3. 審議事項

(1) 個別占用案件の審議【審議資料2】

個別占用案件のカルテ（許可更新）

① 猪名川緑地（池田市）

猪名川テニスコート 占用 平面図

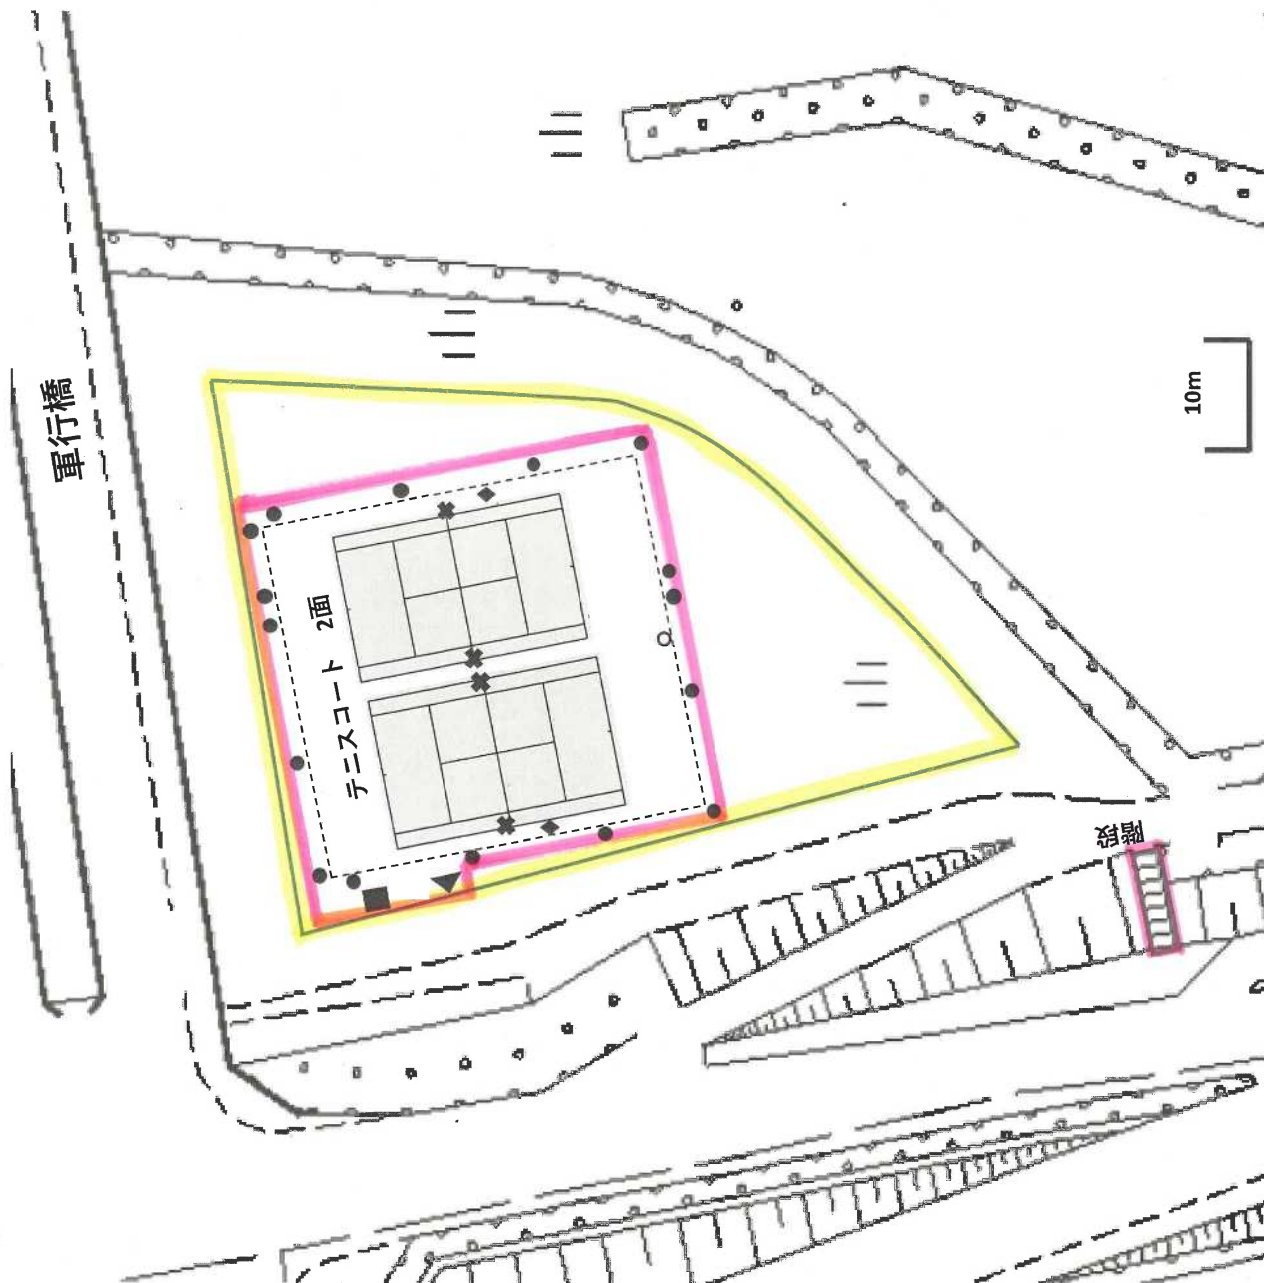
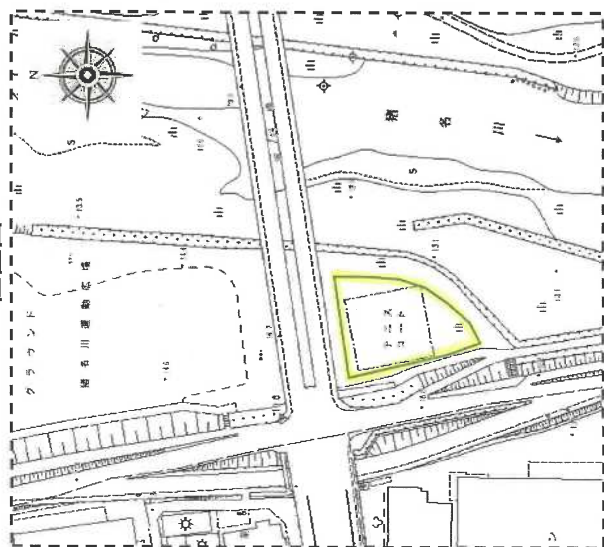
変更前の 占用内容	占用面積 2,315m ²	⇒	変更後の 占用内容	占用面積 約 1,320m ²
変更要望の 内容	過去において、テニスコート使用者が休憩の際などに利用してきた周辺スペースだが、現在では、その利用実態は全くない状況が続いており、今後とも利用の必要性が見込めないことから占用区域の変更をする。			
内容変更の 必要性	現在の利用実態に合わせた占用に修正する必要がある。			
変更の規模	占用面積約 1,000m ² 減			
変更場所 の範囲図	別添略図(赤色)参考		管理体制	スポーツ振興課
占用内容 変更による 河川環境への 影響	自然環境の区域が増え、環境保全にも繋がる。			
占用内容変 更後における 環境保全に 向けて申請者 の取り組み	引き続き、梅雨時期や秋雨時期(6月・9月頃)等の草刈りを計画的に継続実施する。			
その他 特記事項
